沂水信达矿业有限公司

石碇尾矿库回采工程

安全预评价报告

山东瑞康安全评价有限公司

图 2.4-7 回采分区图

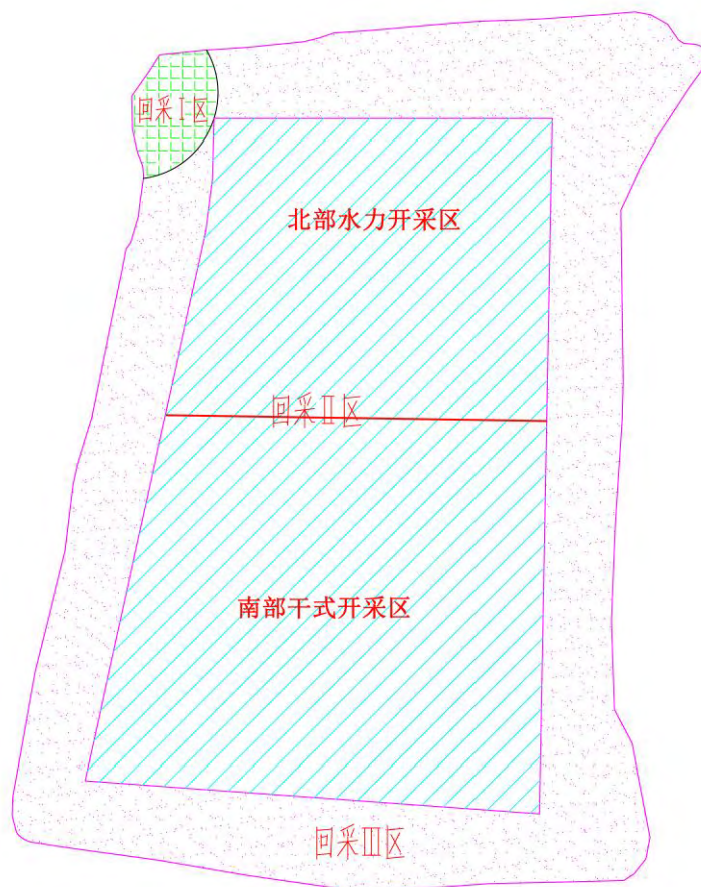
由方案设计可知，回采Ⅱ区尾砂时，拟利用Ⅲ区滩面作为重车行驶路线，在考虑路基对运输车辆的承载力的基础上，建议调整为西侧和南侧坝顶作为运砂重车线路，修建作业面至西侧坝顶的运输道路，再由西侧坝顶经南侧坝顶运至外部，同时对西侧坝体顶部路面进行修整，西侧和南侧坝体最后回采，即：随着向下部回采选择合适时机对坝体分层回采。

为减少对安全监测设施的迁移频率和回采与设备搬迁产生的相互干扰，提高生产效率及简化安全管理流程，建议调整南侧主坝的回采顺序，最后进行回采或库内滩面低于排渗棱体顶部▽247m且满足安全超高情况下完成南侧主坝▽247m 以上的回采，同时将安全监测设施迁移至▽247m 标高，待库内
